**高速実験炉原子炉施設（「常陽」）  
第43条（試験用燃料体）に係る説明資料  
＜指摘回答＞**

**2022年1月28日**

**日本原子力研究開発機構 大洗研究所  
高速実験炉部**

No. 264

SUS316の破断時の円周方向塑性歪

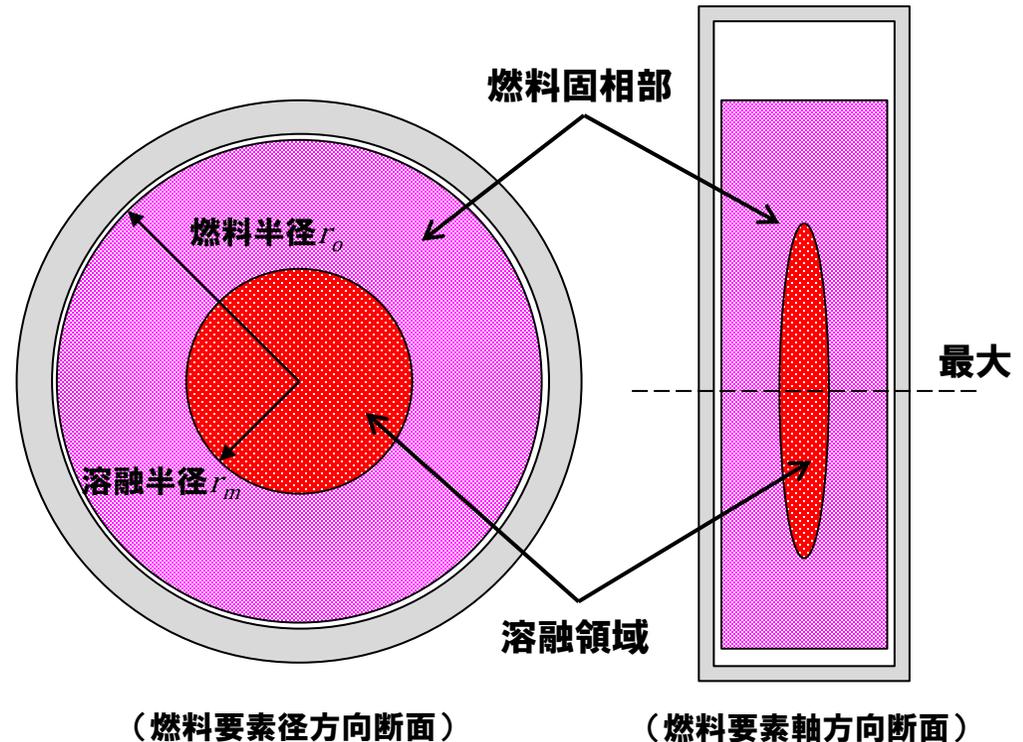
- ・燃料の最大溶融割合の定義を明確にするとともに、30%で制限する根拠について技術資料中に説明を加えること。また、燃料溶融割合の運転段階での管理方法についても説明すること。

- ・被覆管の過大歪（燃料の「故障」）に対して、燃料溶融による被覆管の機械的損傷防止として燃料温度に係る熱設計基準値を設定。
- ・燃料の一部溶融を伴う試験の場合は、燃料溶融割合を制限することで被覆管の機械的損傷防止を図る。
- ・被覆管の円周方向引張全歪は、SUS316の破断時の円周方向引張塑性歪の実験データに十分な設計余裕を考慮した3%以内とする。

3%を超えないよう、熱設計基準値を「溶融割合を30%」とする。

さらに、  
過出力時に30%（熱設計基準値）を超えない通常運転時の溶融割合として「溶融割合20%を熱的制限値」とする。

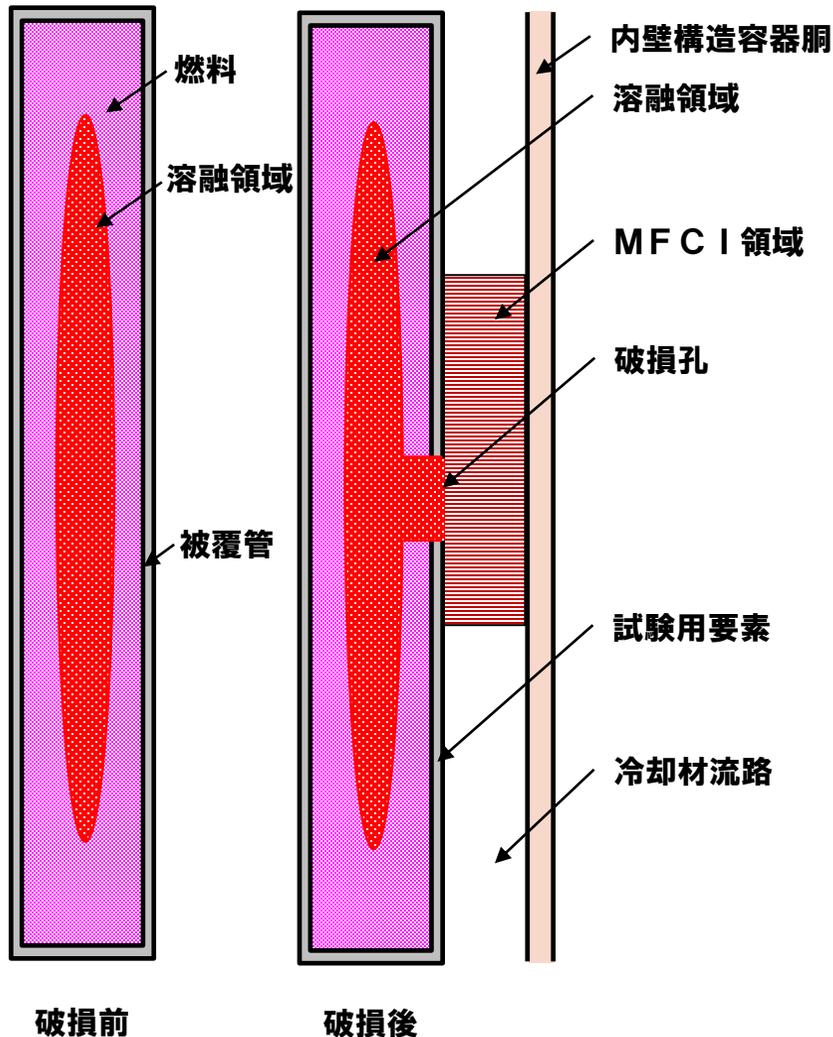
- ・設置変更許可段階で仕様の幅が広い先行試験用要素に対して代表性を有する値を設定できるのか。振動充填燃料などデータの少ない燃料についてもどういった基準で熱的制限値を定めるのか説明すること。

- 先行試験用要素では燃料の形状をペレットまたはスラグに限定しておらず、振動充填燃料も想定している。
- 製造工程が簡素化。
- 球状粒子燃料（スフェアパック粒子燃料）、非球状粒子燃料（バイパック顆粒燃料）。
- 熱伝導度がペレット燃料より小さい。
- 照射拳動（組織変化開始温度、組織変化領域密度、FP放出拳動）がペレット燃料と異なる。

- 物性式は最新知見も考慮し、ペレット燃料と独立に設定する。
- 組織変化開始温度や組織変化領域密度をペレット燃料より低く設定するなど、ペレット燃料とは独立に設定する。
- 設計に使用する物性式や組織変化モデルは設工認段階で定め、申請書に記載する。
- ペレット燃料と同様に被覆管の健全性を確保する設計であり、さらに万一の事故に備えて内壁構造容器を使用する。
